**OSSERVAZIONI ALLO STUDIO DI IMPATTO AMBIENTALE  
“IMPIANTO DI INCENERIMENTO RIFIUTI IN COMUNE DI PADOVA-  
LINEA 3” proponente ACEGAS-APS**

Il sottoscritto Nicoletti-Rossi Andrea, nato a Torino l'11/11/1966 e residente a Padova in via Storlato 9, in qualità di vicepresidente nonché legale rappresentante di Legambiente Padova-ONLUS (con sede in via Monte Sabotino, 28 35141 Padova), associazione iscritta al registro comunale con n. 678 e al registro volontariato veneto PD/0256, in qualità di portatore di interesse pubblico, visto lo studio di impatto ambientale in oggetto, ai sensi dell'art.29 del D.Lgs 152/2006, pone all'attenzione dell'Ente competente le seguenti osservazioni.

Figura 5-18 Emissioni di microinquinanti impianto San Lazzaro - media annua - periodo 2000-2006 (fonte: Relazione annuale AcegasAps 2006)

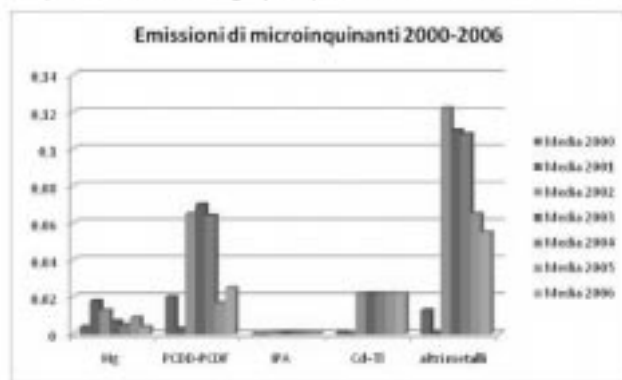
Nella relazione relativa a *“Studio della diffusione al suolo degli inquinanti aerodispersi* per diossine e furani viene utilizzata una concentrazione di emissione al camino per L1 di 0,0099 ng/Nm<sup>3</sup> e per L2 di 0,0026 ng/Nm<sup>3</sup> a fronte di valori medi di emissione per gli ultimi 7 anni di 0,038 ng/Nm<sup>3</sup>, come si evince a pag. 376 della relazione tecnica SIA.

Come valore atteso di progetto variante migliorativa per la L2 viene utilizzato  $0,0026 \text{ ng/Nm}^3$ , valore relativo alle misure eseguite nel 2007 che non tiene conto dei valori storicamente riscontrati negli ultimi anni di esercizio, che in alcuni casi sono 3 volte superiori.

Un valore atteso dovrebbe essere per lo meno pari al valore medio di un numero sufficiente di anni di esercizio (es:  $0,038 \text{ ng/Nm}^3$  valore medio su ultimi 7 anni), mentre il valore garantito dovrebbe essere quello normativo ( $0,1 \text{ ng/Nm}^3$ ) o al limite il valore peggiore riscontrato negli ultimi anni di esercizio ( $0,07 \text{ ng/Nm}^3$ ).

Per L2 quindi il valore utilizzato nelle simulazioni sia nel caso A (progetto esecutivo) che nel caso B (variante migliorativa linea fumi) viene utilizzata una concentrazione bassissima di  $0,0026 \text{ ng/Nm}^3$ , indice quindi di una prestazione dell'attuale L2 superiore a quella attesa per L2 e L3 di progetto con trattamento SCR (valore atteso di progetto  $0,01 \text{ ng/Nm}^3$ ). Il che non spiegherebbe allora la necessità di intervenire con una variante migliorativa sul trattamento fumi di L2.

Lo stesso ragionamento vale per il mercurio. La concentrazione di Hg utilizzato per L1 e L2 nelle simulazioni è di  $0,001 \text{ mg/Nm}^3$  a fronte di un valore medio storico di  $0,008 \text{ mg/Nm}^3$  (pag.376 relazione tecnica SIA).

Si ritiene quindi non corretto l'aver utilizzato come valori di emissione di progetto attesi i valori riscontrati nel solo ultimo anno di esercizio a fronte di uno storico ben diverso. Questo comporta una sottostima delle ricadute al suolo degli inquinanti e comunque una stima non cautelativa. Si ritiene non corretta la dichiarazione a pag. 497 di utilizzo per la linea 2 di dati cautelativamente sovrastimati.
